改善箇所説明図

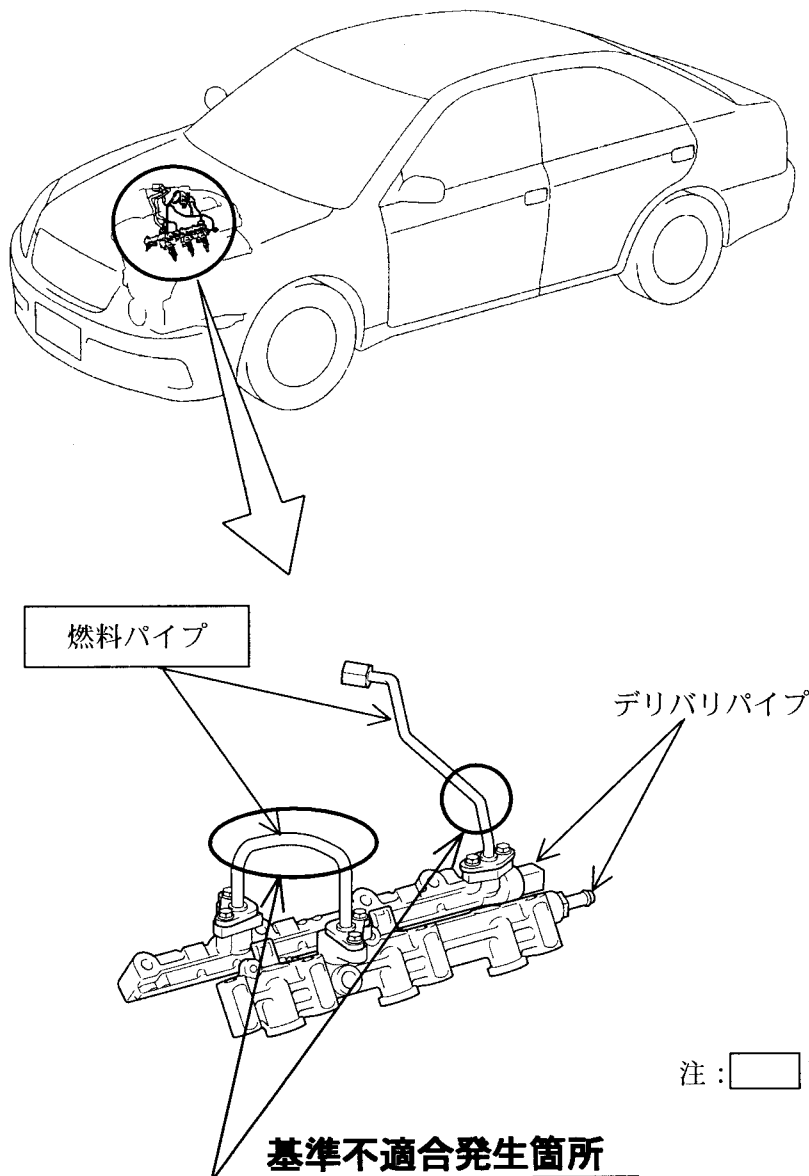
エンジンの燃料装置において、燃料パイプのパイプ材溶接部に対する曲げ位置が不適切なため、溶接部の応力が高くなり燃料中の微量な腐食成分が作用して微小な亀裂が発生することがある。そのため、そのままの状態で使用を続けると、燃料の圧力変動によりパイプの亀裂が進行し、最悪の場合、燃料が漏れるおそれがある。

全車両、当該パイプを対策品と交換する。
